한국농어촌공사 감사

[시정] 요구

제 목 ©©©©지구 dddd사업 설계변경 및 정산
부적정

[그림 1] ©©저수지 가물막이 설계도면

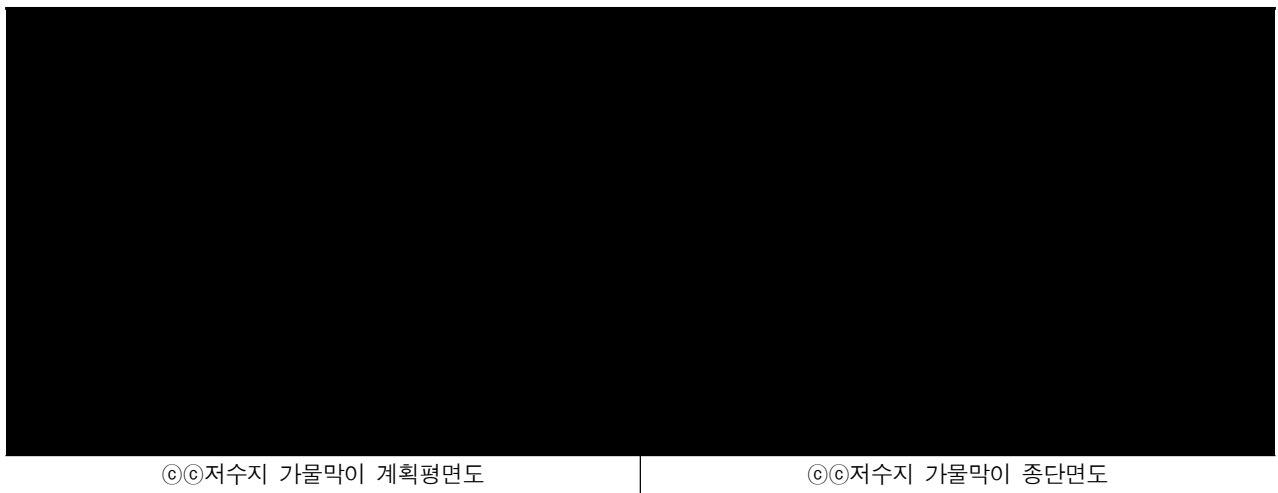
그런데 ☆☆☆☆본부는 ©©©©지구를 시행하면서 ©©저수지 취수시설 공사를 위한 가물막이(토사+톤마대) 공사를 [그림 1]과 같이 흙댐식으로 시공하는 것으로 계획하였으나, 실제 시공은 설계변경 및 실정보고 없이 현지여건²⁾을 고려하여 [그림 2]와 같이 세부설계와 다르게 시공을 하였고,

사장(☆☆☆☆본부장)은 ㉔㉔㉔㉔지구 ㉔㉔㉔㉔㉔㉔㉔사업에 과다하게 반영된 공사비에 대하여 「(계약예규) 공사계약 일반조건」 제19조(설계변경 등)에 따라 설계변경 하고, 해당 공사비 27,505천 원 상당액은 같은 조건 제20조(설계변경으로 인한 계약금액 조정)에 따라 ‘감액’ 조치하시기 바랍니다.(시정)
